DIRECCIÓN DE OBRAS MUNICIPALES  
Departamento de Edificación

ORD: N° 1602/ 203 /2021  
ANT.: ING. DOM N° 72/2020.  
MAT.: RECHAZO DE EXPEDIENTE.  
UBICACIÓN: MAZORCA N° 1836.  
ROL: 6410-20.

### INFORME DE VISITA RECEPCIÓN DEFINITIVA TOTAL.

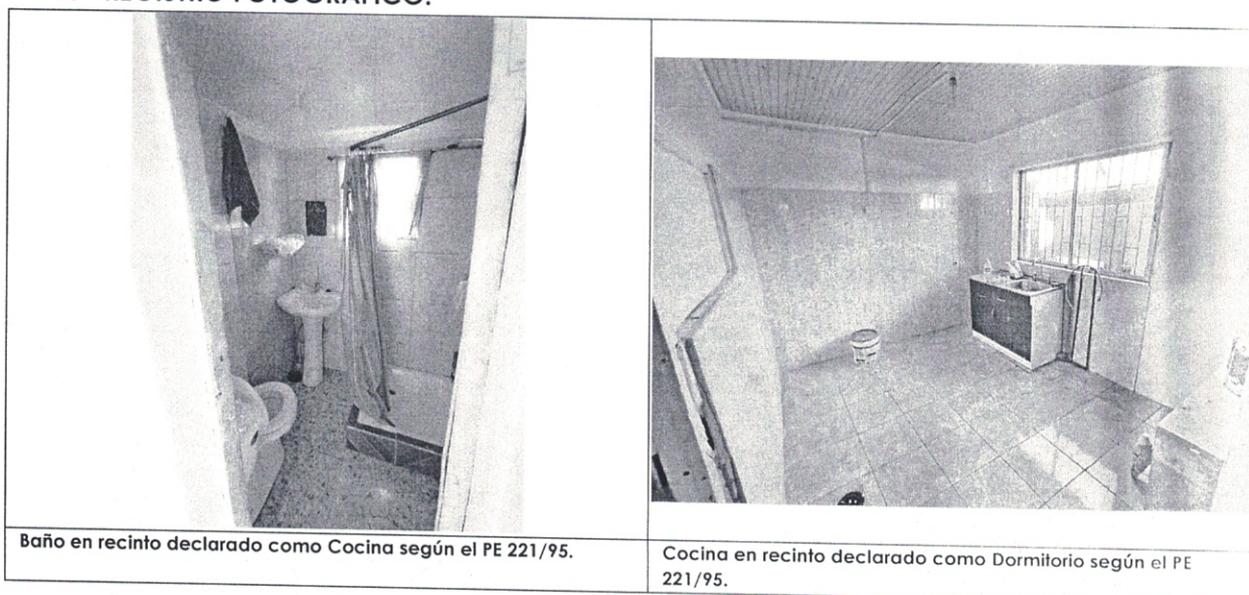
Con fecha 14.01.2021 se realizó visita a terreno  
 Se observó que lo edificado no concuerda con lo entregado en Permiso de Edificación N° 221/1995 con fecha 04.12.1995.  
 Presenta discordancia en destino de recintos.  
 No existe habitabilidad en dormitorio trasero.

<p>Dormitorio no cumple con habitabilidad (sin ventilación ni luz natural) y no cuenta con lucarna declarada en el plano PE según Art. 4.1.1 OGUC.</p>	<p>Descanso en escalera cuenta con solo 1.6m de altura, por lo que no respeta la altura mínima de habitabilidad según Art. 4.1.1 OGUC.</p>
<p>Cubierta no declarada en planimetría original.</p>
